**Avis délibéré de la mission régionale d'autorité
environnementale sur le parc photovoltaïque au sol porté
par la société Cayrol international sur la commune de
Saint-Pierre-d'Albigny (73)**

Avis n° 2024-ARA-AP-1797

Avis délibéré le 7 janvier 2025

Illustration 2: plan de masse des installations. Source : étude d'impact.

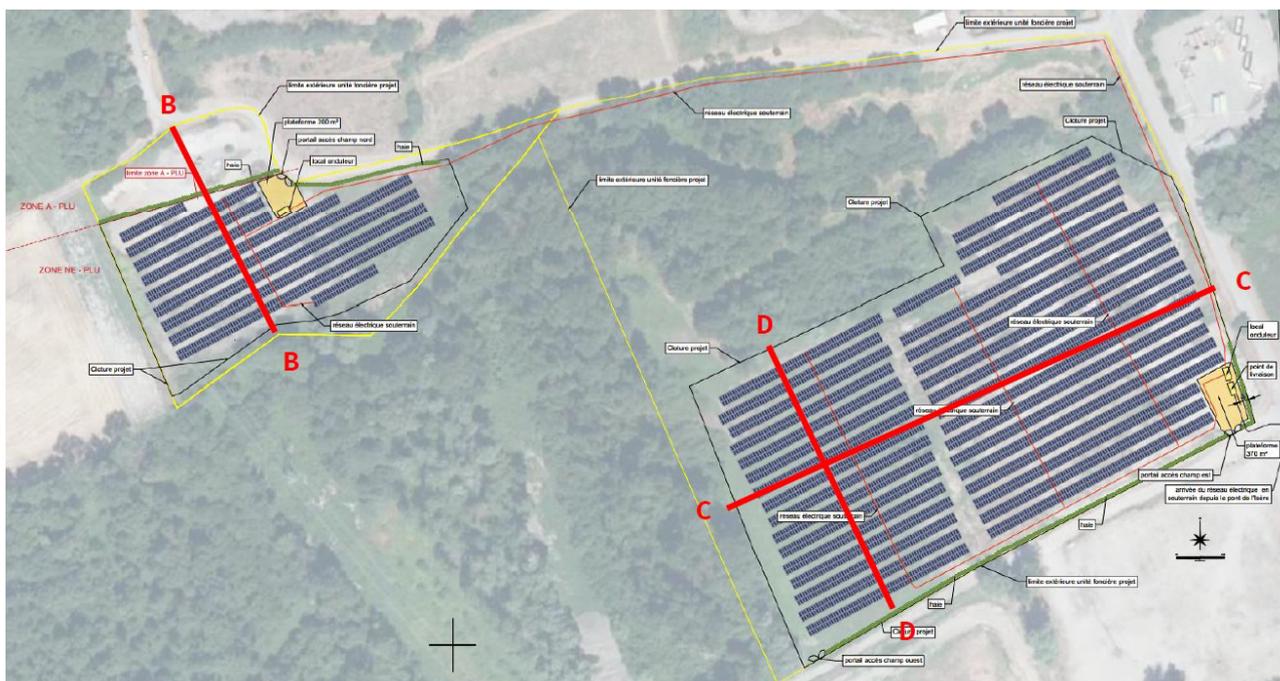
Le dossier expose que « que le raccordement au réseau public d'électricité se fera uniquement par les routes et chemins existants (le câble de raccordement arrivera en souterrain par le réseau routier depuis le pont de l'Isère au sud du site) » sans préciser quel sera le poste source. Ses incidences environnementales ne font pas l'objet d'une analyse approfondie, et la capacité réservée au titre du S3REnR n'est pas mentionnée. Faisant partie du projet, ses caractéristiques et son tracé doivent être présentés et ses incidences évaluées de manière précise, ainsi que tous éventuels renforcements de poste de transformation et de lignes haute tension, même s'ils relèvent d'une autre maîtrise d'ouvrage et d'un calendrier différent. Ce n'est pas le cas dans le dossier fourni qui doit l'inclure dès ce stade.

L'Autorité environnementale recommande de décrire précisément et d'inclure explicitement dans le périmètre du projet et donc de l'étude d'impact, le raccordement au réseau électrique, fonctionnellement lié au parc photovoltaïque, et les éventuels nécessaires renforcements du réseau électrique national, associés, d'évaluer les incidences et de présenter les mesures prises pour les éviter, les réduire et si besoin les compenser.
